## DOMANDA:

Per gli edifici multipiano stiamo prospettando l'inserimento di gruppi di rilancio con passo 125 mm in numero 3..6 max per portate variabili da 1200 a 2500 / h cad. su separatori idraulici posti ai piani di un edificio multipiano è gradito un dimensionamento. Dovremmo al riguardo riferirci a u gruppo contatto tipo COMPARATO.

Fig.2

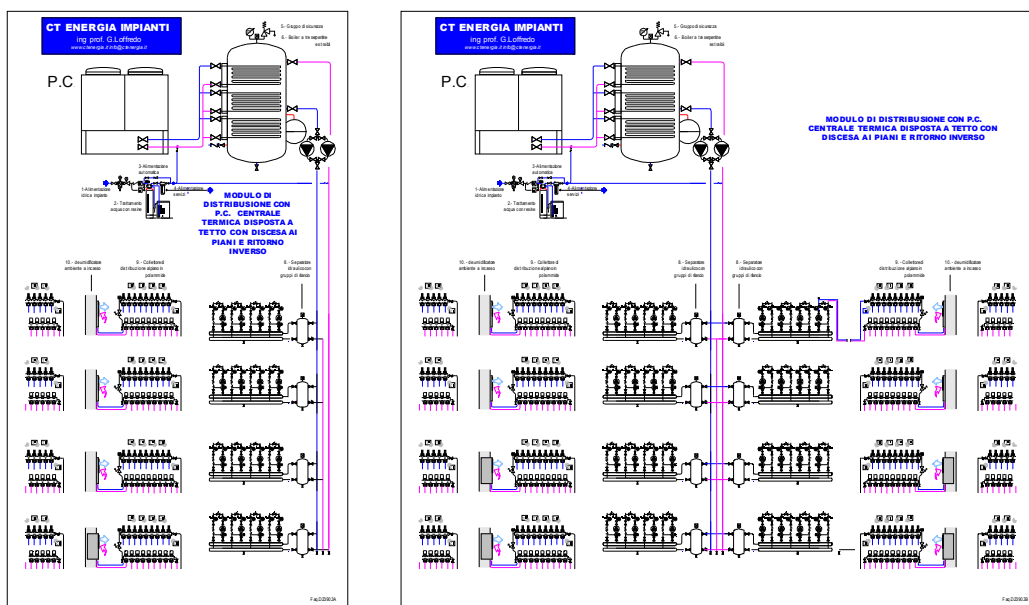
6.-Si procede ora al calcolo delle colonne ai piani nell'ipotesi che tutti i piani abbiamo la medesima portata termica. (±10%)

Avremo al riguardo, limitandoci ad un edificio a 5 piani con C.T. a tetto con ritorno inverso:

(*)	(**)	(***)	
	Tubazione commercial mm				
Piano 5°	Q= 7905 Di = (7905 x 6 / (2,826 x 1,2)) <sup>0,5</sup> = 118,2 mm	↓	→	→	
Piano 4°	Q= 7905 Di = (7905 x 5 / (2,826 x 1,2)) <sup>0,5</sup> = 107,9 mm	↓	→	→	50
Piano 3°	Q= 7905 Di = (7905 x 4 / (2,826 x 1,2)) <sup>0,5</sup> = 96,56 mm	↓	→	→	65
Piano 2°	Q= 7905 Di = (7905 x 3 / (2,826 x 1,2)) <sup>0,5</sup> = 83,62 mm	↓	→	→	80
Piano 1°	Q= 7905 Di = (7905 x 2 / (2,826 x 1,2)) <sup>0,5</sup> = 68,27 mm	↓	→	→	100
Piano T°	Q= 7905 Di = (7905 x 1 / (2,826 x 1,2)) <sup>0,5</sup> = 48,28 mm	↓	→	→	110
					120
					DI=120

(\*) mandata  
 (\*\*) ritorno  
 (\*\*\*) ritorno inverso
